2021年11月

(株)七星科学研究所
営業部

NCS-60 中継金具(短)形状変更について

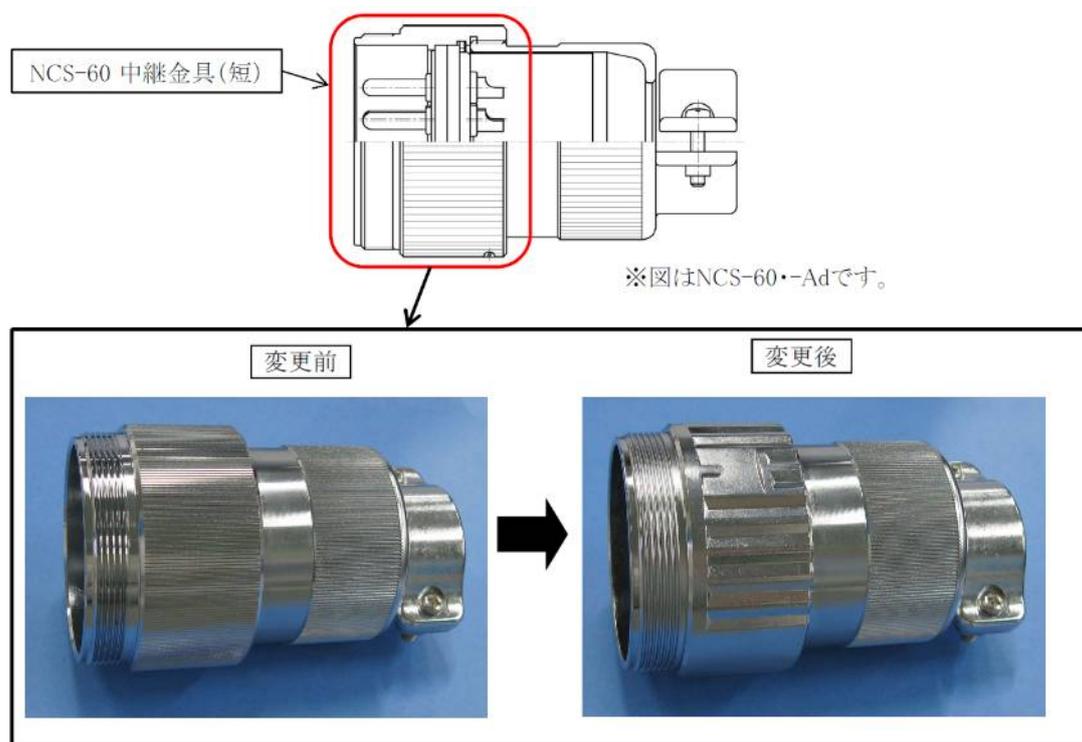
[変更内容] 外観ローレット部の形状変更

※製品図変更あり。

※変更後の製品は、変更前の製品と同様にご使用頂けます。

金型業者廃業による金型更新に合わせて生産性向上のためローレット部を切削加工から型成形に変更。
